Voorstel ontwerpwijziging Ontwerpnota Ellewoutsdijk (Fort en Haven)

Erratum Ontwerpnota Ellewoutsdijk (Fort en Haven)

Aan : Projectbureau Zeweringen
van :
Afschrift :
Datum : 13 april 2006
Betreft : PROJECT ZEEWERINGEN, HAVEN ELLEWOUTSDIJK AANSLUITCONSTRUCTIES (WS DP 468)

Principeschets overlaging westelijke havendam

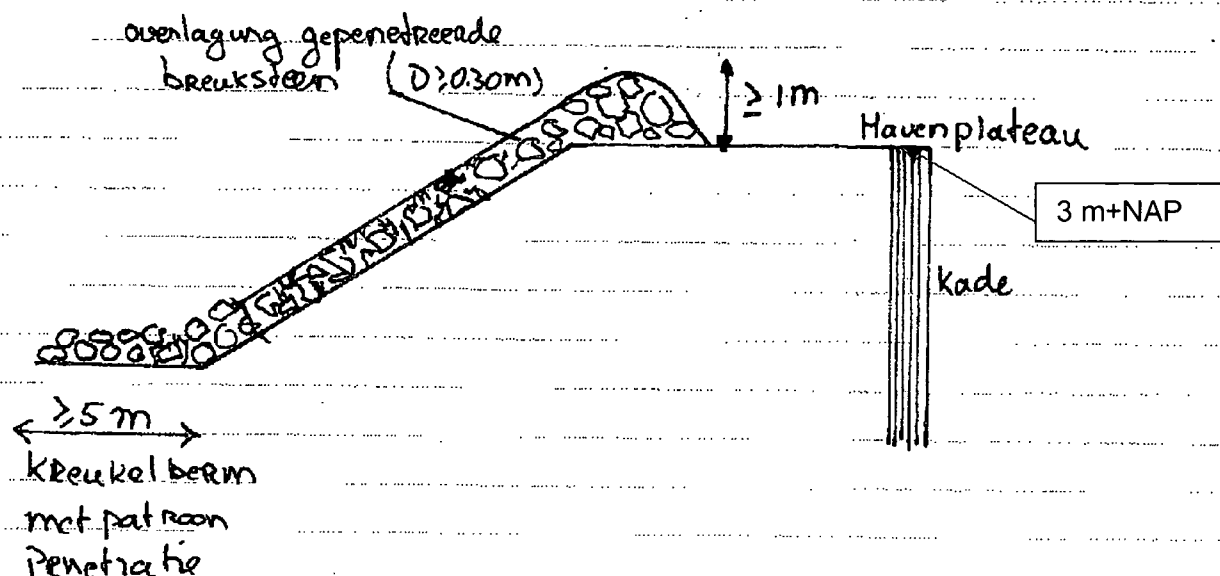
Gezien de aanwezigheid van oude restanten achter de kades en in de dijk over het gehele traject in de haven, wordt gekozen voor een oplossing aan de buitenkant van het dijklichaam. Hierdoor moet een deel van de havendam onder maatgevende omstandigheden blijven staan. Als oplossing is gekozen voor het overlagen van de havendam met gepenetreerde breuksteen over een lengte van 50 meter en een zware kreukelberm. De beëindiging van de overlaging moet zwaar worden uitgevoerd om doorgaande schadegroei te verhinderen dan wel sterk te vertragen (de beëindiging steekt 1 meter in de dijk en is minimaal 1 meter breed). Hierbij past ook een patroon gepenetreerde kreukelberm. In de bijlage wordt hiervan een principe schets gegeven.

Voor het dimensioneren van de patroon gepenetreerde kreukelberm en de overlaging zullen de vigerende ontwerpregels van het projectbureau worden gehanteerd.. Als minimum dient wel te worden uitgegaan van een dikte van 30 cm. Door de zware beëindiging van de overlaging en de patroongepenetreerde kreukelberm zal schadegroei beperkter zijn dan destijds in 1990 is opgetreden bij de kop van de Sloehavendam waar voor een niet gepenetreerde basaltglooiing na 24 uur stormbelasting de schade beperkt bleef tot een gat van ± 200 m². Op basis hiervan wordt verwacht dat onder maatgevende omstandigheden bij een dergelijke constructie de schade zich maximaal over 10 meter zal uitstrekken, gerekend vanuit de beëindiging.

Ter beperking van de golfbelasting in de haven wordt als de dikte van de overlaging op de kruin uitgegaan van 1 meter.

Principe oplossing bij haven Ellewoutsdijk

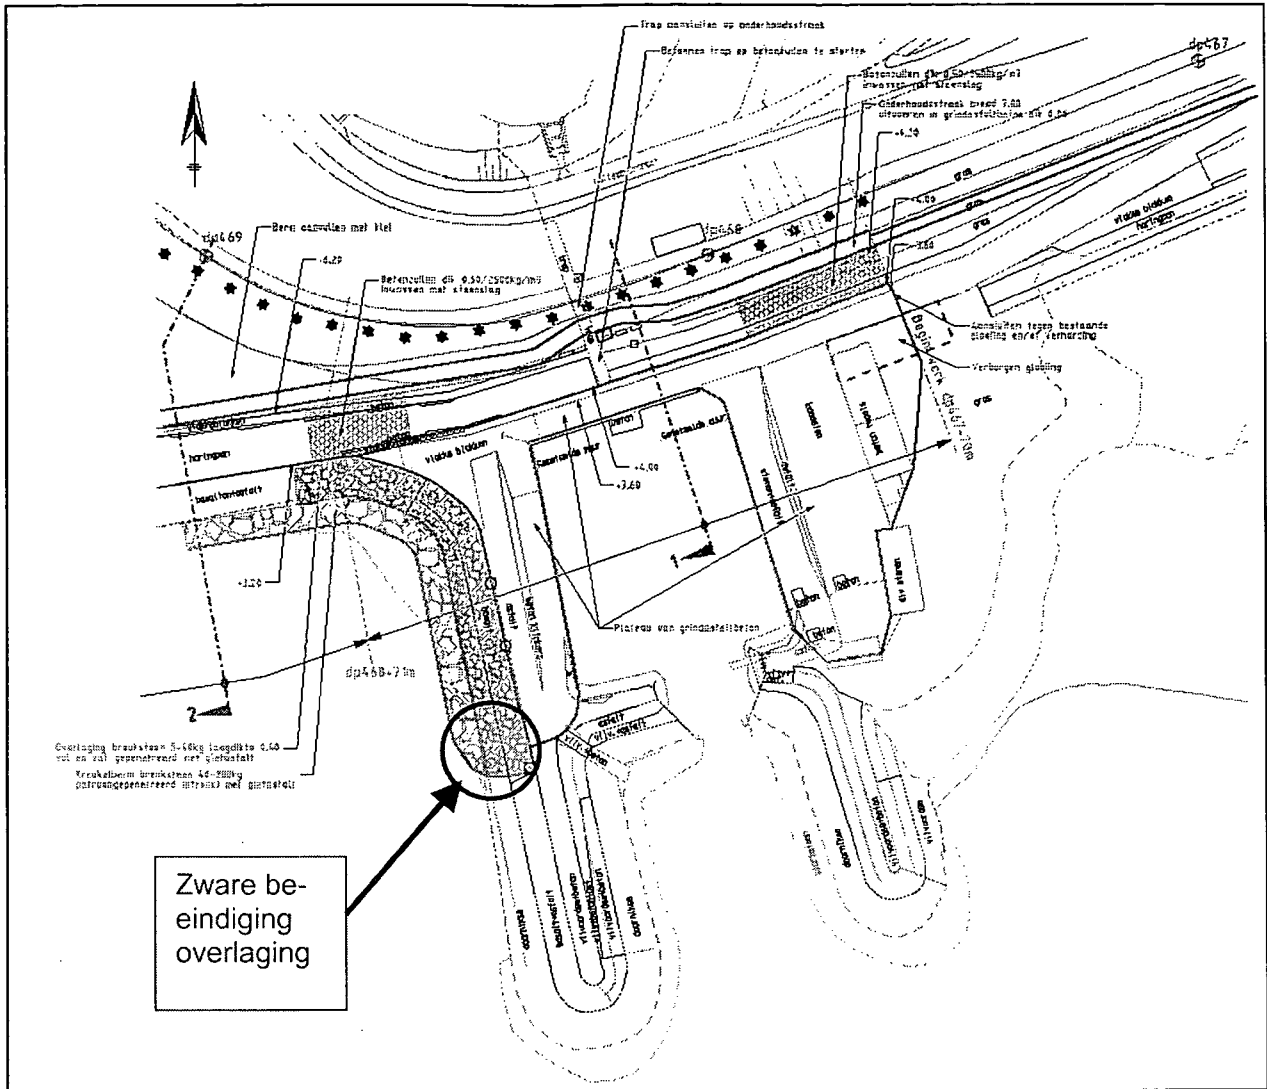
In het bijgevoegde kaartje heb ik aangegeven waar deze waarden voorkomen. De groene cirkels geven de locatie van de zoutplanten weer. De blauwe cirkels en pijlen geven de locatie van de wieren weer. Als ik daar het kaartje naast leg met de veranderingen dan denk ik dat het allemaal net kan. De overlaging loopt precies tot aan de plek waar de natuurwaarden beginnen. En aan de glooiingen in het haventje wordt voor zover ik opmaak uit het kaartje niets gedaan. Dus wat dat betreft geen problemen.

Een zorgpuntje is de aansluiting aan de oostkant. Ik kan uit het kaartje dat ik van [REDACTED] heb gekregen niet opmaken hoe die aansluiting gaat verlopen. het voorland in die hoek, de rode cirkel bestaat uit kwalificerend habitat. Daar mag dus geen blijvende schade aan optreden of permanent ruimte beslag.

Dwarsprofiel 02 bestaand

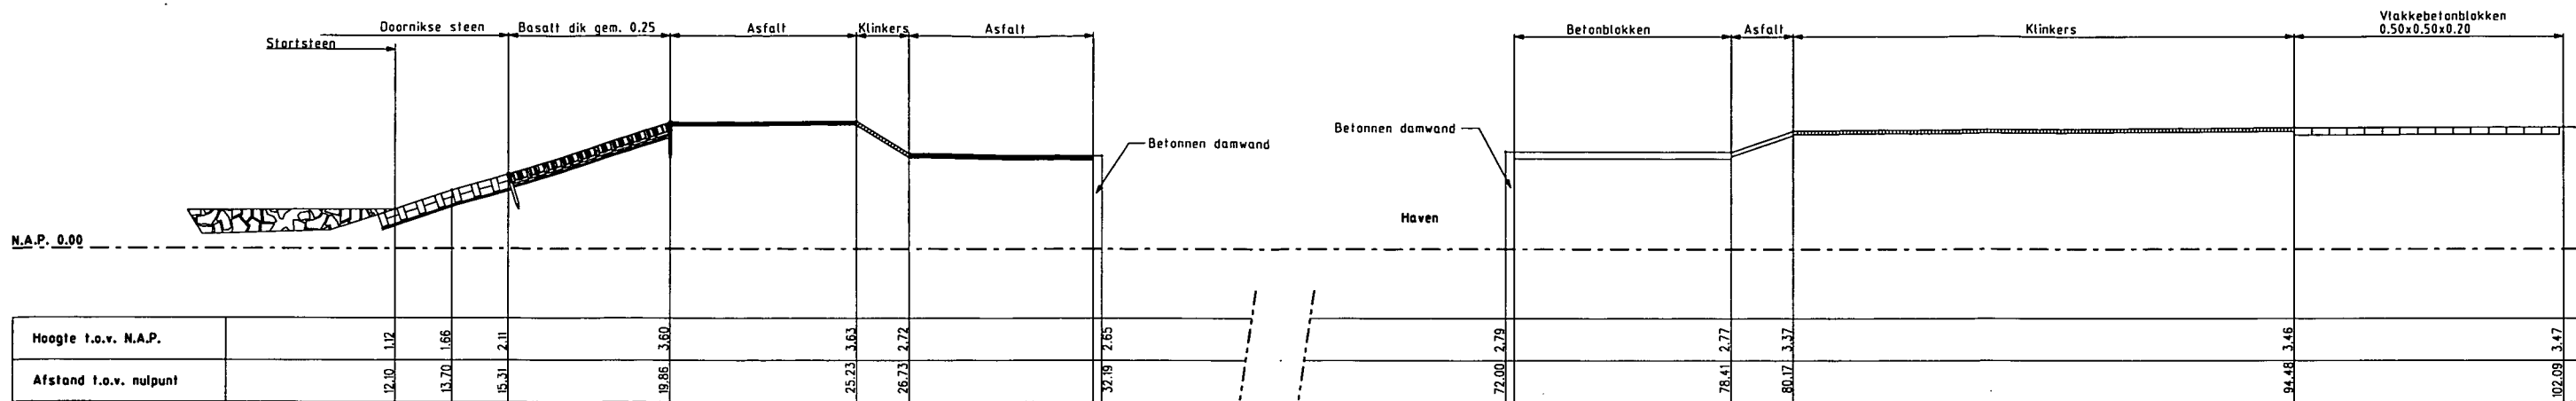
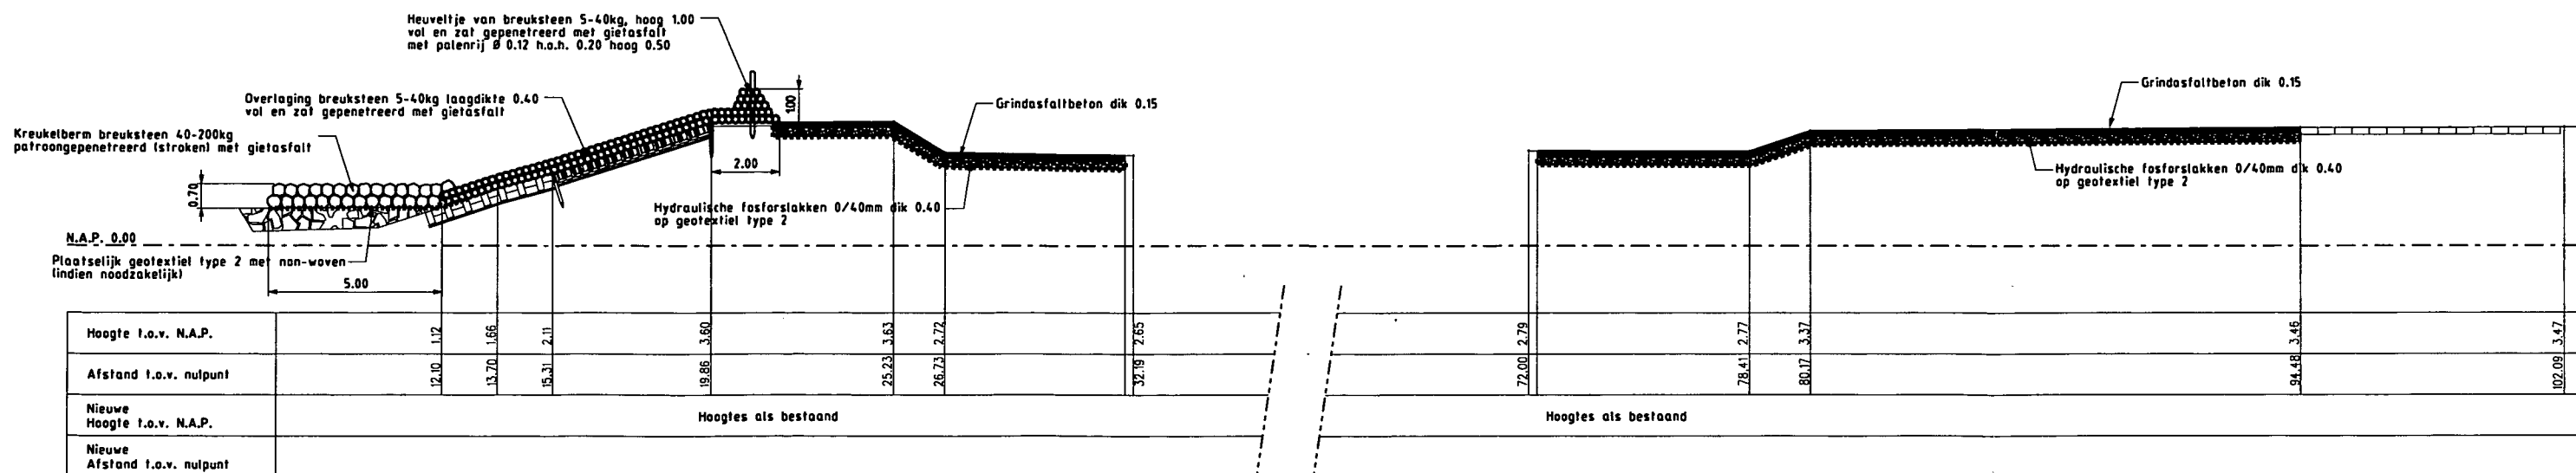
De westelijke havendam zal worden overlaagd (vol-en-zat) met een laagdikte van 40 cm, sortering 5-40 kg. Op de kruin zal een extra 'heuveltje' worden aangebracht, om golfoverslag in de haven te beperken (wens van de watersportvereniging). Dit heuveltje is 1,0 m hoger dan het bestaande niveau van de kruin (zie Figuur 2). Op dit heuveltje wordt een palenrij aangebracht (palen rond 12 cm, 5 per strekkende meter) die 0,5 m boven het heuveltje uitsteken.

Gezien de technische noodzaak van de ontwerpwijziging gaat de landschappelijk adviseur met de wijzigingen akkoord (zie bijlage 3). Wel wordt veel waarde gehecht aan de toepassing van een palenrij. Hier is rekening mee gehouden in het ontwerp. In de heuvel van 1m (zoals voorgesteld in de memo van [REDACTED]) zal een palenrij worden aangebracht die 0,5 m boven het heuveltje uitsteekt (zie figuur 2).

* Het voorstel van een verhoging op de genoemde havendam vinden wij discutabel !! De verhoging zou 1 meter hoog moeten worden, hetgeen visueel niet gering is. Als alternatief stellen wij voor een iets lagere verhoging met daarop een nieuwe palenrij met duurzame palen van ongeveer 50 cm. hoogte.
